Oggetto: [ID_VIP 8639] Procedura di Valutazione di Impatto Ambientale (V.I.A.), ai sensi dell'art.23 del D.Lgs. 152/2006, e s.m.i., relativa al progetto di un impianto agrivoltaico denominato "SINDIA 2", di potenza pari a 30 MWp e delle relative opere di connessione alla R.T.N., da realizzarsi nel comune di Macomer (NU), in località Località "Pittigunnis" e "SA Urtiga" (NU). Proponente: Energia Pulita Italiana 4 S.r.l.

Riscontro alle Osservazioni del Comune di Macomer

FIGURA 1 – A SX CAVIDOTTO PRESENTATO IN PRIMA ISTANZA, A DX NUOVO CAVIDOTTO CON INGRESSO CORRETTO IN AREA STORAGE E SE MACOMER 380

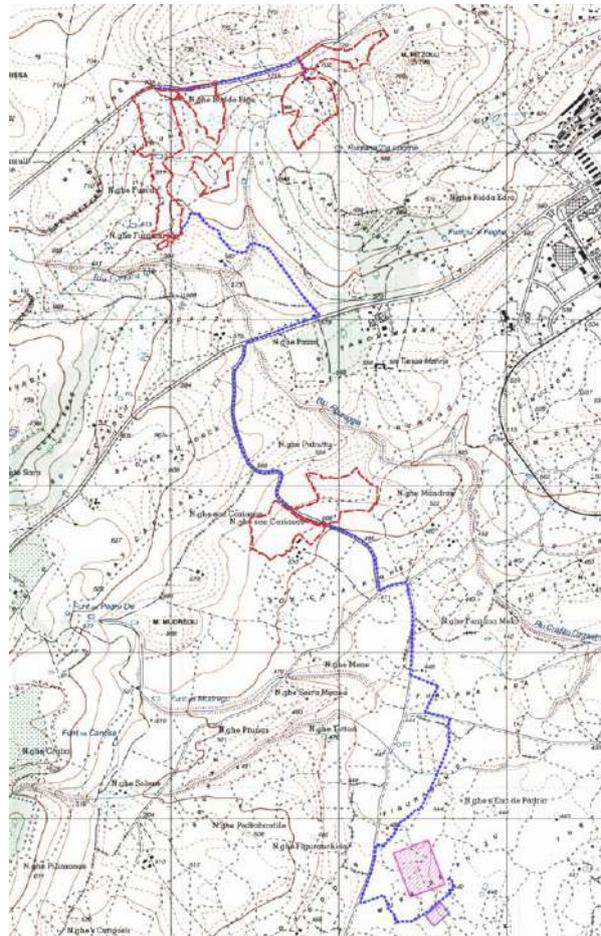
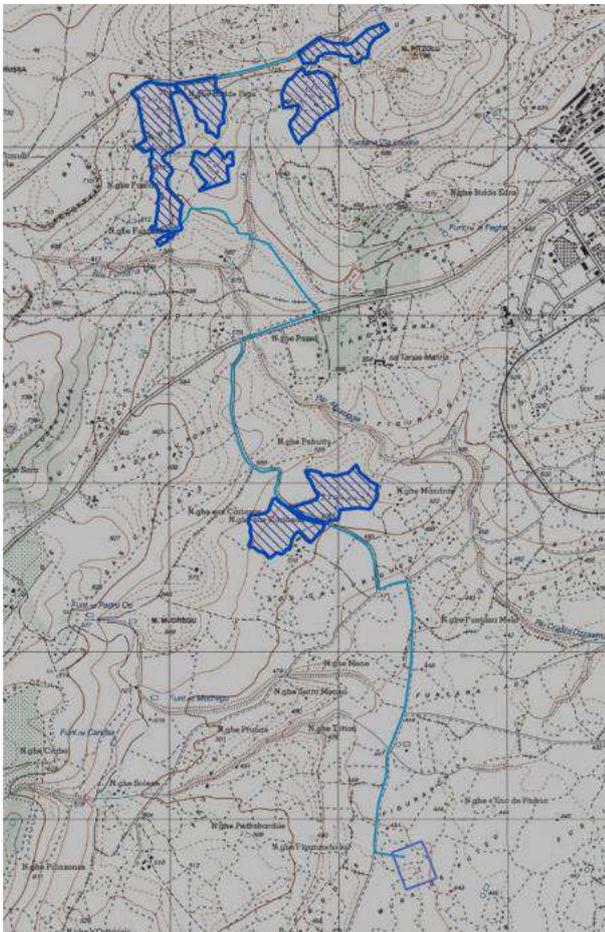
Inoltre, con il presente documento, si vuole segnalare una piccola modifica dell'ingresso del cavidotto nella SE "Macomer 380" che, a seguito della definizione della posizione degli stalli a 36 kV è stata definita nel dettaglio. Prima dell'ingresso del cavidotto nella SE, questo, accede all'area di storage per collegarsi alla cabina di consegna finale² e da questa agli stalli a 36 kV presenti nella SE Terna.

FIGURA 4 – LAYOUT PLANIMETRICO CON VIABILITÀ DI COLLEGAMENTO TRA I SOTTOCAMPI (IN BIANCO) AGGIUNTA (SINDIA2-PDT05-R1)

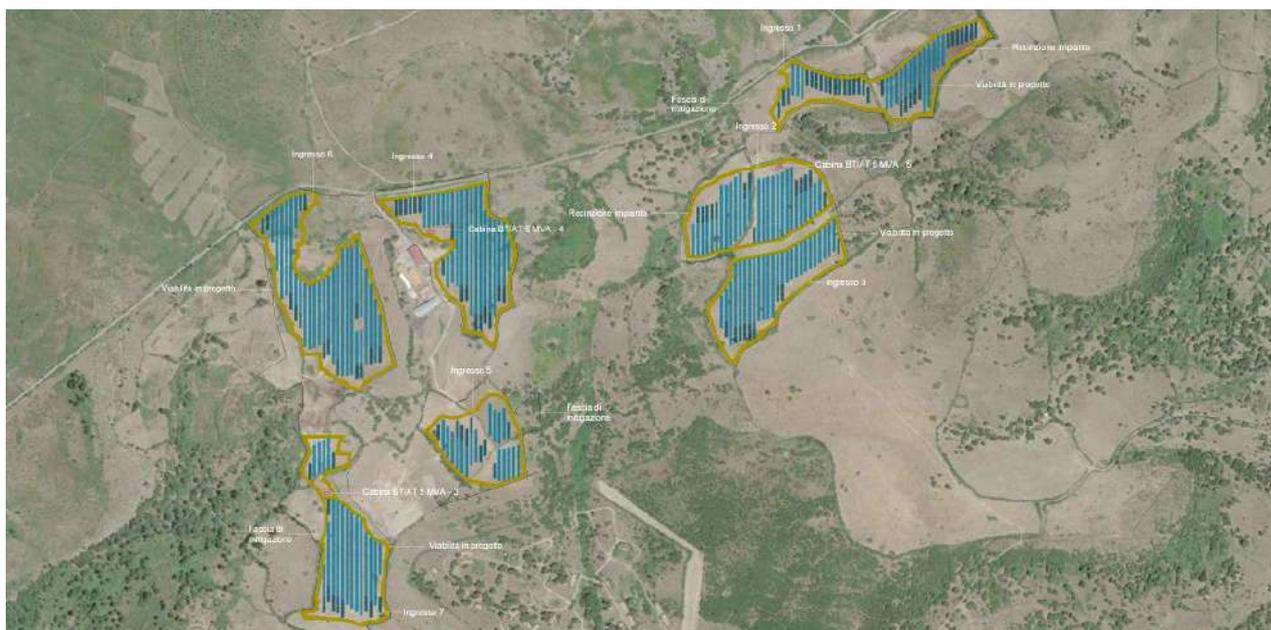
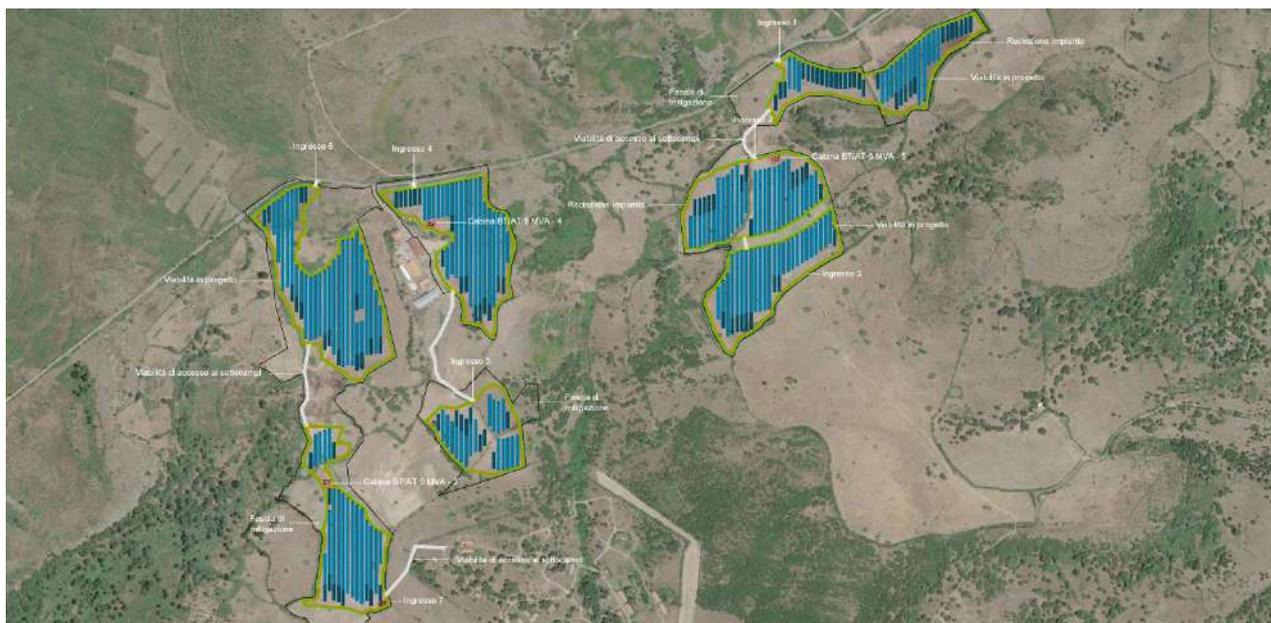
La viabilità di servizio all'impianto è stata inoltre modificata per ottimizzare il collegamento tra i vari sottocampi che compongono il progetto. La ratio secondo cui sono state tracciate le strade di collegamento tra i vari sottocampi segue il principio del minimo impatto; infatti, si è scelto di seguire il tracciato della viabilità podereale esistente per modificare il meno possibile l'assetto del territorio e minimizzare le pendenze.

FIGURA 7 - STRALCIO P.U.C. CON SOVRAPPOSIZIONE DEI MODULI FOTOVOLTAICI (INQUADRAMENTO AREE NORD) ZONE E5-H1, E5-H4

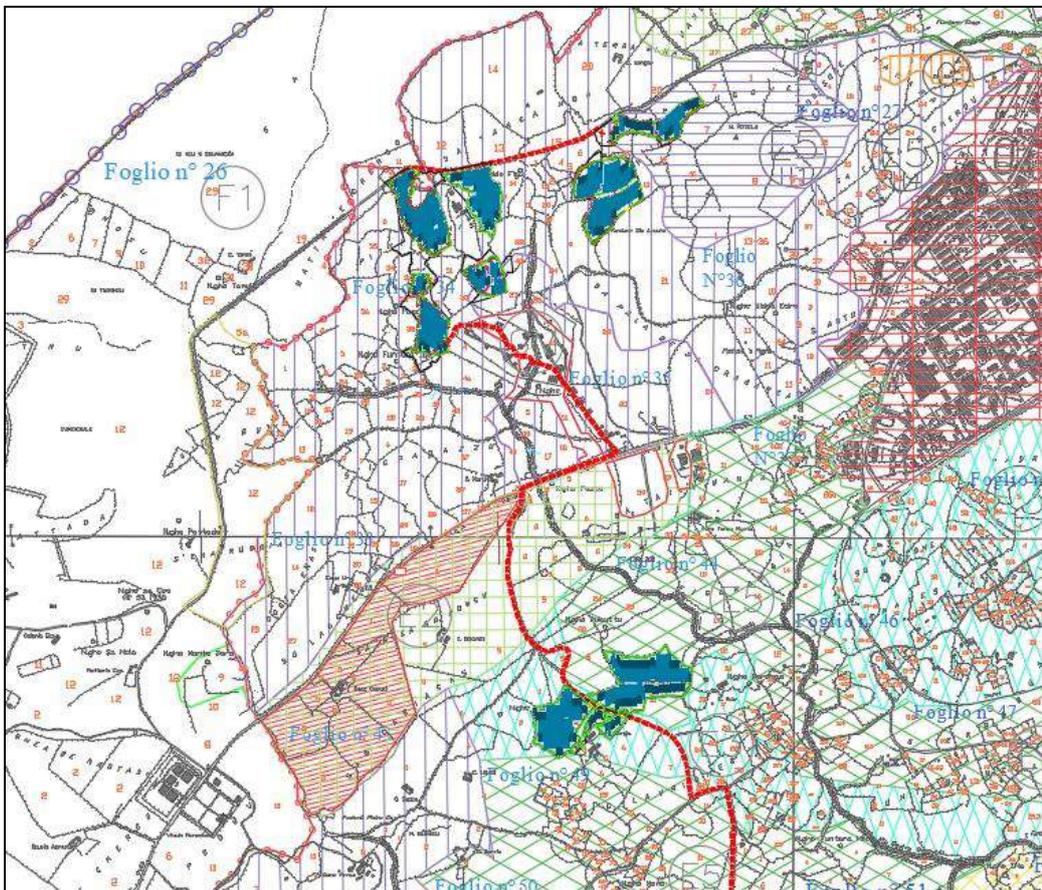
Dalla comparazione della cartografia di progetto si ravvisano le seguenti incongruenze:

- Le aree degli interventi rappresentate nell'Allegato SINDIA2-PDT05_Layout planimetrico dell'impianto e viabilità, in particolare previste nella parte nord e riferite all'ingresso n°3" e parte dell'ingresso n°2", non trovano corrispondenza nell'allegato SINDIA2-PDT03_Estratto PUC.

Si aggiorna di seguito l'estratto PUC, con inserimento del layout planimetrico dell'impianto e viabilità.

FIGURA 9 – ESEMPIO RECINZIONE METALLICA CHE DELIMITA L'AREA DI PERTINENZA DELL'IMPIANTO

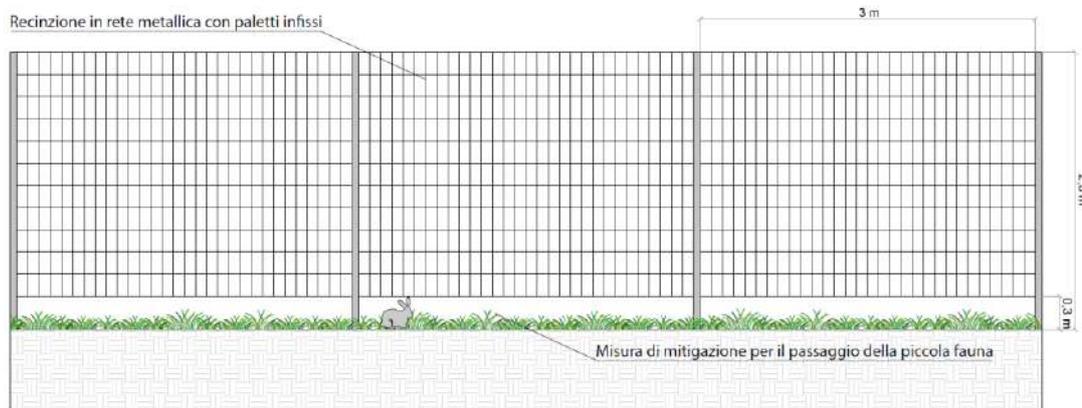
- a) Viabilità interna, binder e tappeto d'usura (pag. n°10 2.10. viabilità interna della stazione elettrica – allegato SINDIA2-IAR04_Relazione_paesaggistica.): art. 80 (cit. N.T.A. P.P.R) – [..] Edificato in zona agricola. Indirizzi comma 1 lettera d) “progettare nuove strade di penetrazione agraria di norma in terra stabilizzata, eventualmente con trattamento antipolvere, o con sistemazioni e tecnologie simili, ad esclusione dei cementi e asfalti. L'uso di asfalti. L'uso di asfalti e cementi può essere autorizzato qualora sia dimostrato di non potervi provvedere con tecnologie alternative” [..].
- b) Recinzioni in cemento armato o pannelli in calcestruzzo prefabbricato.

- b) La rete metallica prevista per la recinzione delle aree di impianto è costituita da una rete grigliata in acciaio zincato alta 2,5 metri con dimensioni della maglia di 10x10 cm nella parte superiore e 20x10 cm nella parte inferiore. Nella parte inferiore è previsto il sollevamento di circa 30 cm dal piano di calpestio della rete metallica al fine di consentire il passaggio di mammiferi, rettili e anfibi, oltre che di numerosi elementi della micro e meso-fauna. La rete sarà sostenuta da tubi in acciaio, di diametro 60 mm, infissi nel terreno ad una distanza di circa 3 metri l'uno dall'altro. Sia la rete metallica che i tubi in acciaio sono previsti di colore verde in modo da essere integrato nel paesaggio rurale. L'opera a fine esercizio verrà smantellata e sarà ripristinato lo stato dei luoghi originario.

FIGURA 10 – PIANTA, SEZIONE E PROSPETTO DEL LOCALE GUARDIANIA CON QUOTE E SERVIZIO IGIENICO.

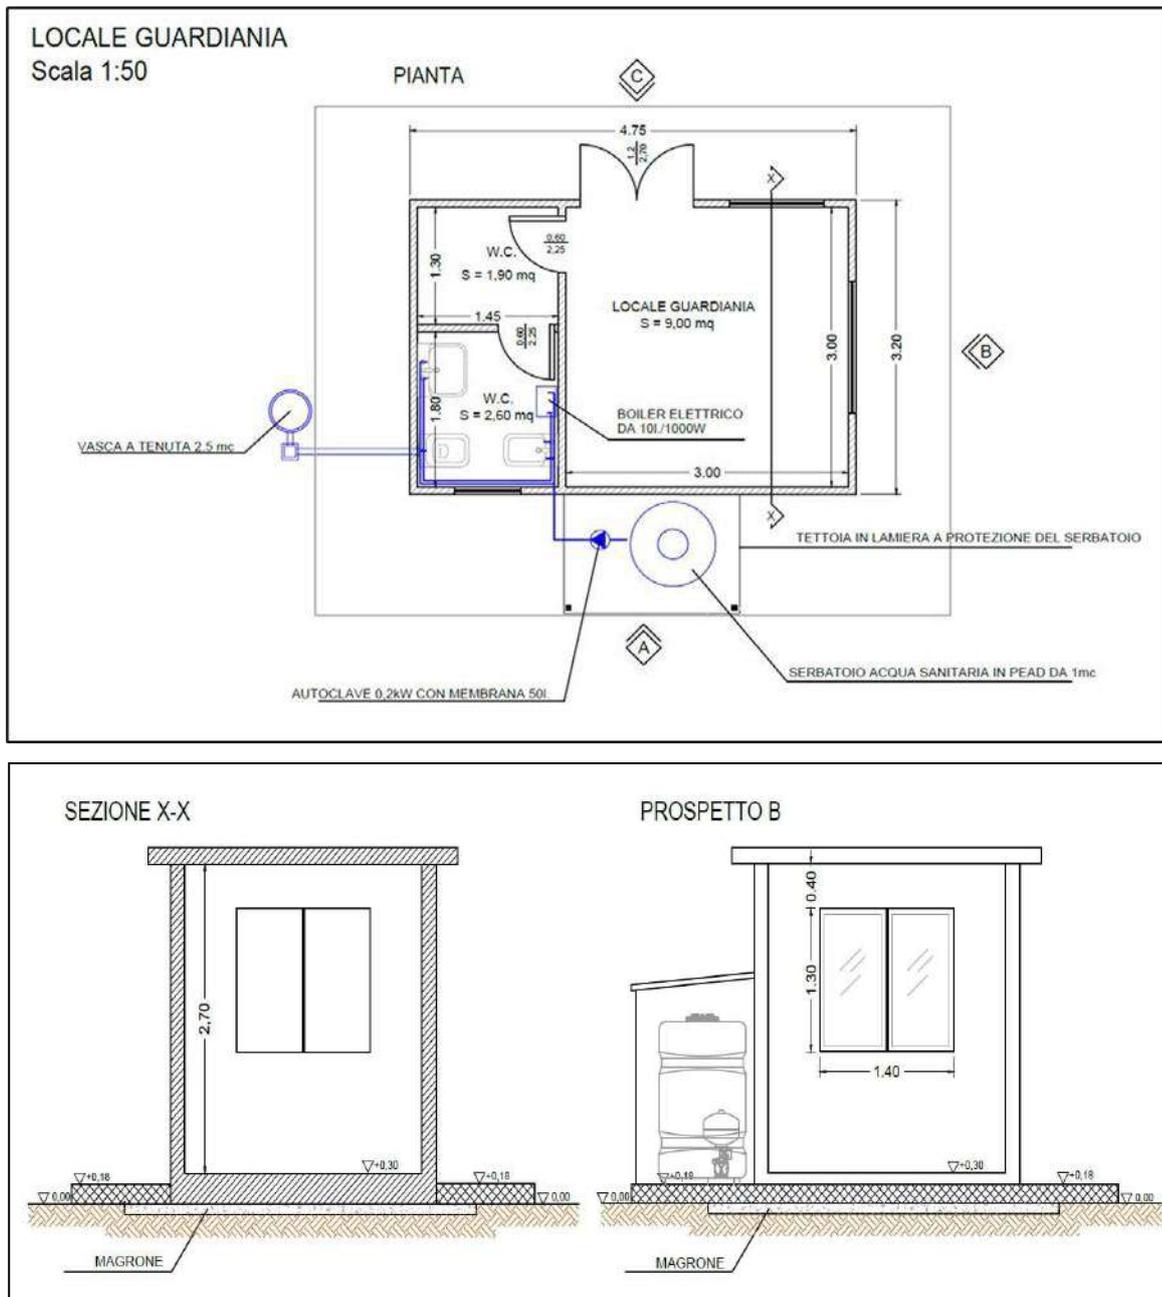
Locale guardiania: il servizio igienico deve rispettare la dotazione minima degli apparecchi sanitari, ai sensi dell'art. 135 del regolamento edilizio comunale.

Poiché l'opera in progetto non è una unità abitativa, ma un locale a servizio dell'impianto vista la presenza occasionale di personale per le operazioni di controllo, il servizio igienico previsto non deve necessariamente rispettare gli standard così come definiti all'art. 135 delle NTA sopra citate. Tuttavia, il servizio igienico rispetta le prescrizioni richieste in quanto ha un'altezza minima pari a 2,70 m e si sviluppa per 5,60 mq. Il locale sarà un box prefabbricato avente le seguenti caratteristiche:

Lunghezza	4,75 m	
Profondità	3,20 m	
Area	15,20 mq	
Dimensioni servizio igienico	1,75 x 3,20 m	5,6 mq
Tipologia servizi	Antibagno, lavabo, bidet, WC	
Altezza Interna	2,70 m	
Altezza esterna	2,90 m
